Vu la demande de permis de construire valant permis de démolir présentée le 12/08/2024 et complétée le 12/11/2024 par INA COCIUG demeurant 2 ter RUE DU PROFESSEUR CALMETTE - 95530 LA FRETTE SUR SEINE et enregistrée par la Mairie de La Frette-sur-Seine sous le numéro **PC 95257 24 00011**,

Vu l'objet du permis de construire pour la démolition d'un cabanon existant, la construction d'un garage et d'un local de stockage, l'extension de la maison existante et l'édification d'une clôture créant une surface de plancher 57,80 m² sur un terrain sis 2 ter RUE DU PROFESSEUR CALMETTE 95530 LA FRETTE SUR SEINE et cadastré AH0086, AH0087, AH0343, AH0338, AH0341, AH0356,

Article 1 : Le permis de construire est REFUSE.

Objet : Avis sur demande de permis de construire N° PC 095 257 24 00011 (COCIUG Ina)

ANNEXE 1 – Schéma de principe du réseau d'assainissement à créer

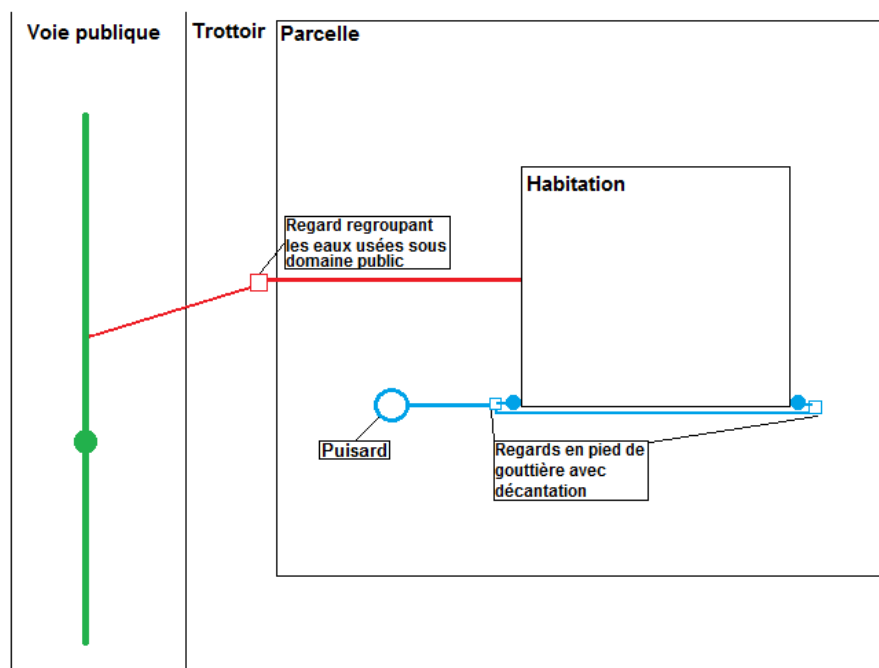
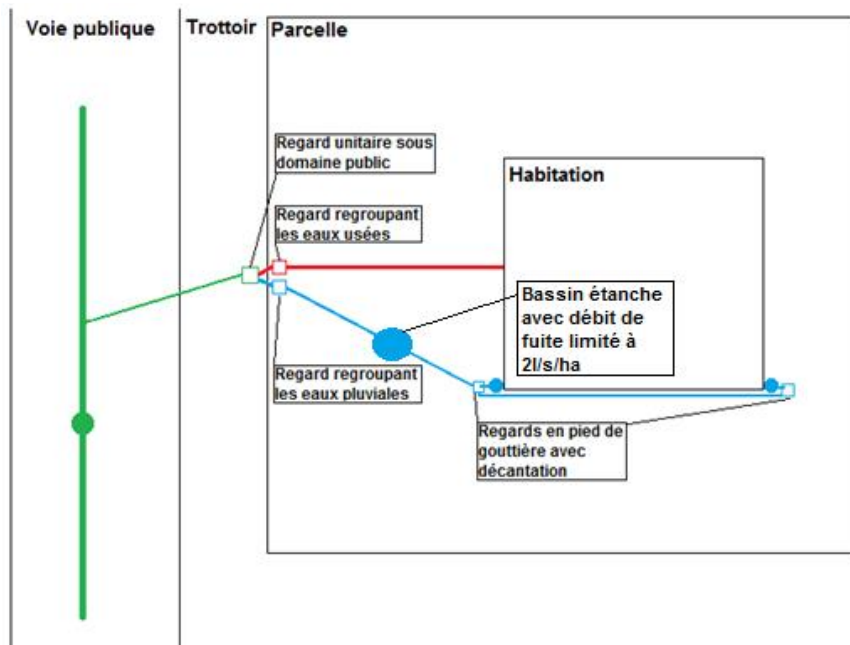
Un branchement de diamètre 150mm avec une pente de 3cm /m devra être réalisé entre la canalisation sous chaussée et le nouveau regard sous trottoir en limite du domaine privé pour les eaux usées.

Les eaux pluviales et les eaux usées devront être séparées jusqu'en limite de propriété. Un système de rétention (calculé - pour une surface de projet comprise entre 1 000 m² et 1 hectare : débit de fuite de 2 l/s pour une pluie de période de retour d'au moins 30 ans ;) ainsi qu'un régulateur limitant le débit à 2L/s devra être installé

Le raccordement sur la canalisation devra être réalisé par carottage et joint d'étanchéité, dans le cas où le raccordement se ferait sur le regard du réseau, une chute accompagnée devra être réalisée. Le remblai de la tranchée devra être compacté et conforme aux prescriptions du fascicule 70 du Cahier de Clauses Techniques Générales (C.C.T.G.). La chaussée et les trottoirs devront être remis en état à l'identique. Vous trouverez en annexe un schéma de principe du réseau à créer.
